仕様変更のご案内

FC6A形 MICROSmart 通信モジュールおよび Bluetooth カートリッジ

FC6A形 MICROSmart の通信モジュール（FC6A-SIF52*）および Bluetooth カートリッジ（FC6A-PC4）の仕様変更についてご案内いたします。

図-1：通信モジュールおよび Bluetooth カートリッジのエラーの確認

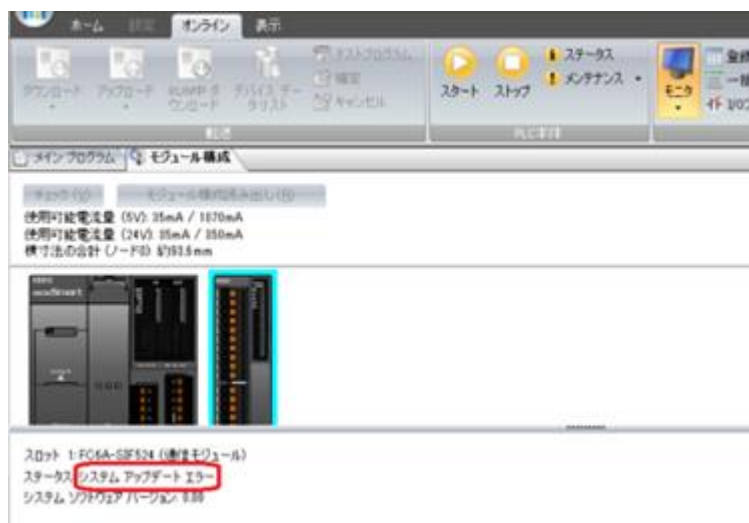
FC6A形通信モジュールまたは Bluetooth カートリッジの電源 ON 時に行うシステムチェック処理を強化し、システム異常を検出した場合にはエラーステータス（システムアップデートエラー（※1、※2））を表示するように改善しました。

※1 通信モジュールおよび Bluetooth カートリッジのエラーは、WindLDR のモニタで確認できます。

※2 ステータスが“システムアップデートエラー”のとき、モジュールは動作を停止します。頻繁に発生する場合は、ハードウェアの故障の可能性がります。

図-2：ハードウェアのバージョン番号

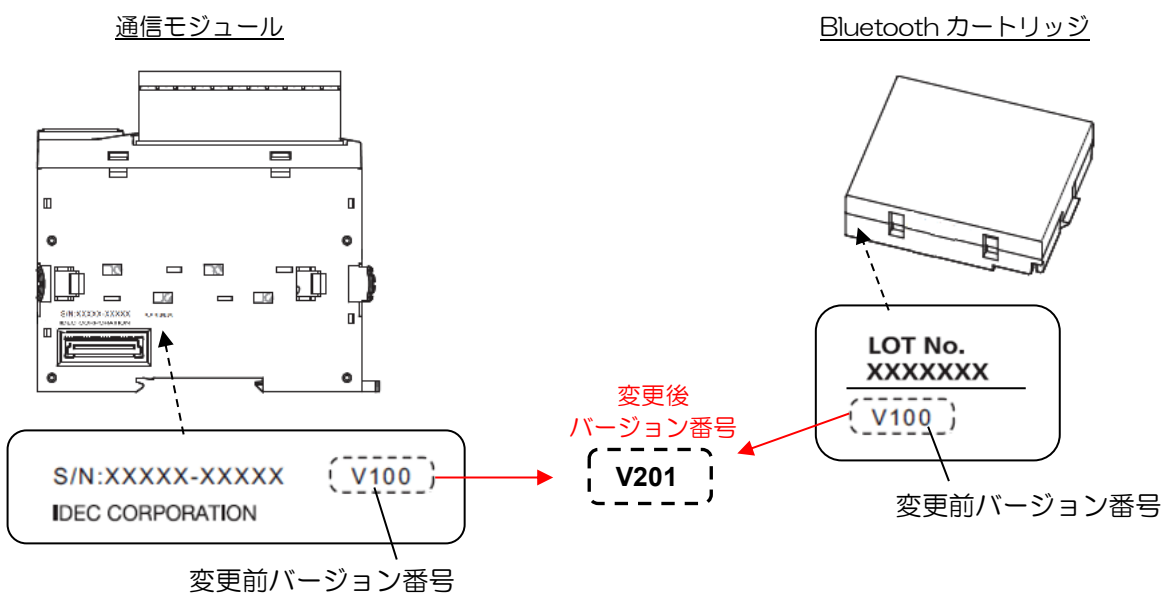
変更後のハードウェア製品（通信モジュールおよび Bluetooth カートリッジ）の本体側面に表記しているバージョン番号を以下のとおり変更いたします。
